Reactie AVN op het concept van het ontwerp-bestemmingsplan Dreven 1

Dank voor de gelegenheid in het kader van het vooroverleg ex artikel 3.1.1 van het Besluit ruimtelijke ordening, een reactie te geven op het concept van het ontwerp-bestemmingsplan Dreven 1, uiterlijk 24 augustus 2023.

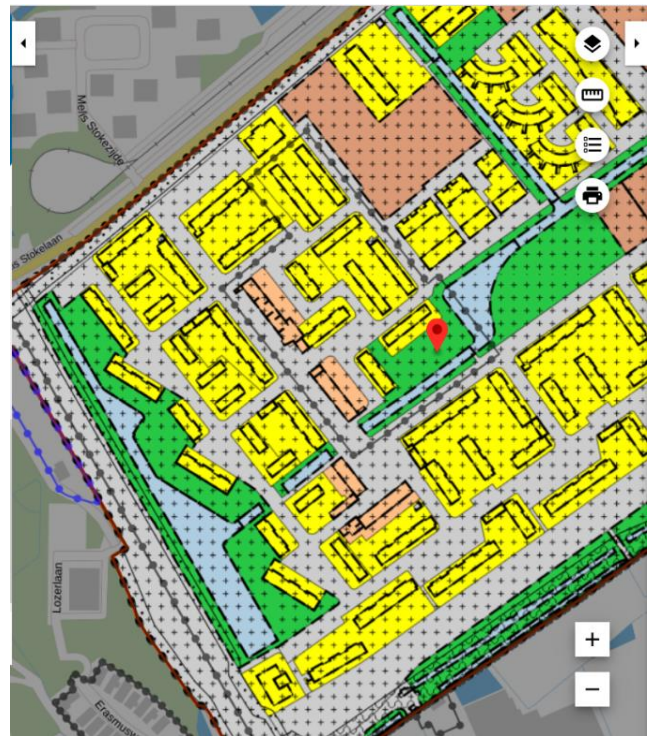
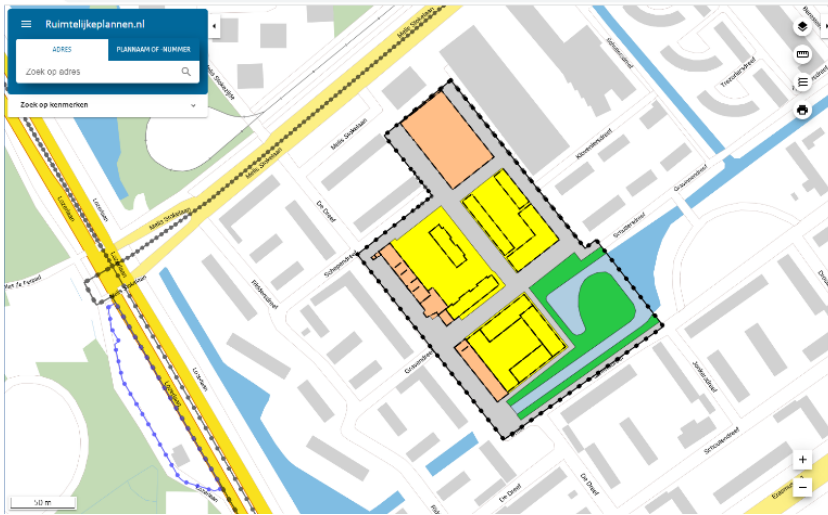
Maar richt het gebied er dan ook op in en rangschik de bebouwing zo dat deze zoveel mogelijk van de groen-blauwe kwaliteit meeprofiteert.

- Richt de openingen in de bebouwing langs de groenstrook op het groen en laat dit groen op maaielhoopte doorlopen in de binnentuinen.
- Geef de binnentuinen een groenbestemming
- Beperk het oppervlak verharding en bouwwerken geen gebouw zijnde in het groen

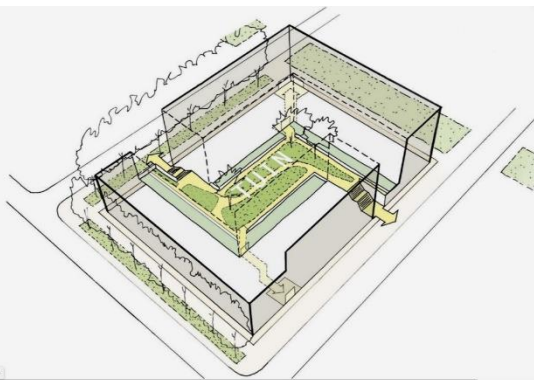
Zoals hierboven in zijn algemeenheid gesteld, is een oplossing voor meer aaneengesloten groen de opening van het gebouw aan de kant van de Pachtersdreef te richten op het groen. Ook het U-vormige gebouw aan de Gravinnedreef kan worden gedraaid zodat de opening is gericht op het groen.
